UTSLEPPSLØYVE, GNR. 129, BNR. 6, SEIM, LINDÅS.

Saka gjeld: Forsamlingshus - tilbygg

LINDÅS BYGNINGSRÅD  
VILKÅR FOR UTSLEPP AV KLOAKK

Sak nr. 148/75

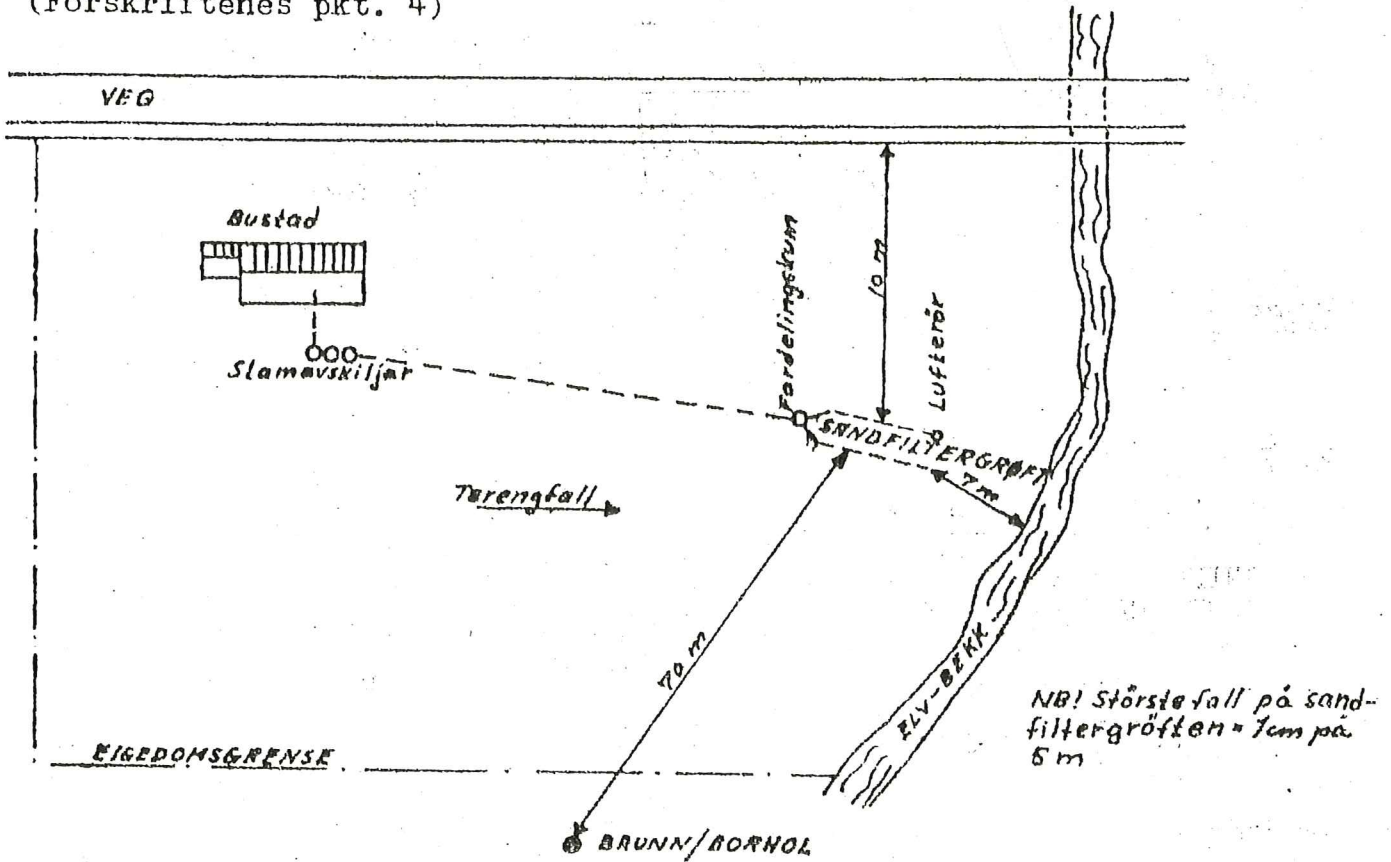
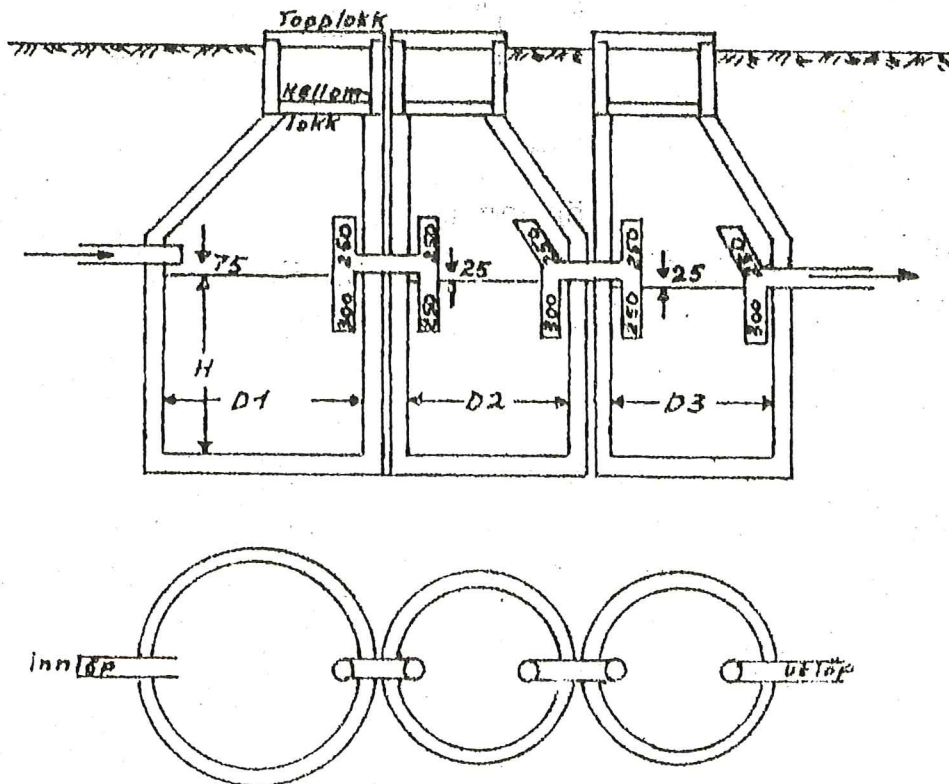
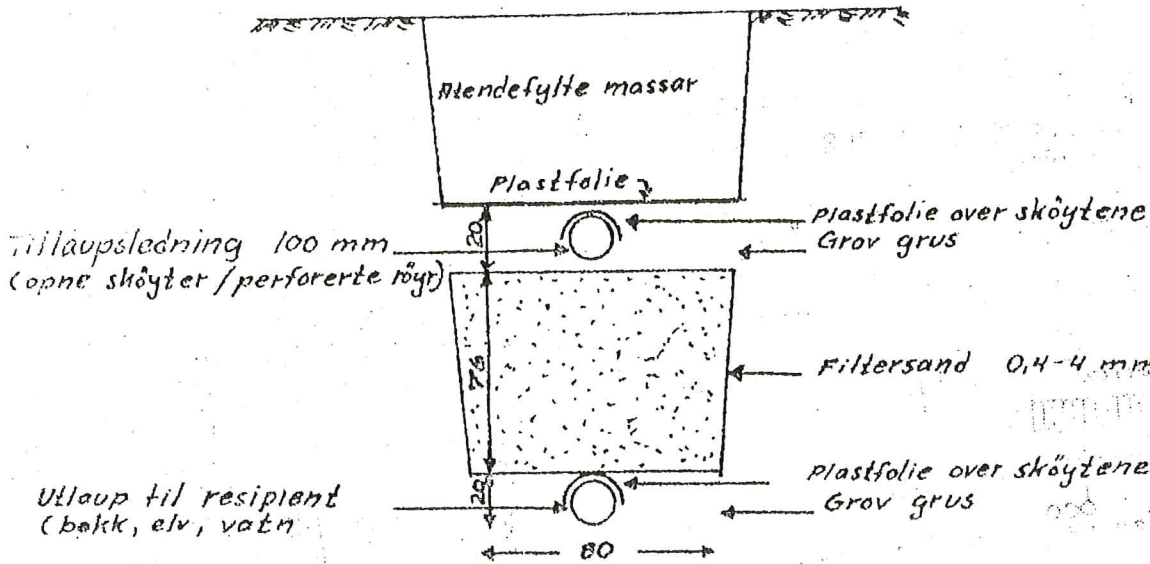
Utsleppet skal utførast i samsvar med Fig. 5 til 7 og med fylgjande spesifikasjonar:

Slamavskiljar: Antal kammer: 3 Totalt vassvolum: 70 m<sup>3</sup>  
D1: 1600 mm. D2: 1200 mm. D3: 1200 mm  
H: 1650 mm

Sandfiltergrøft: Total lengd 20 m
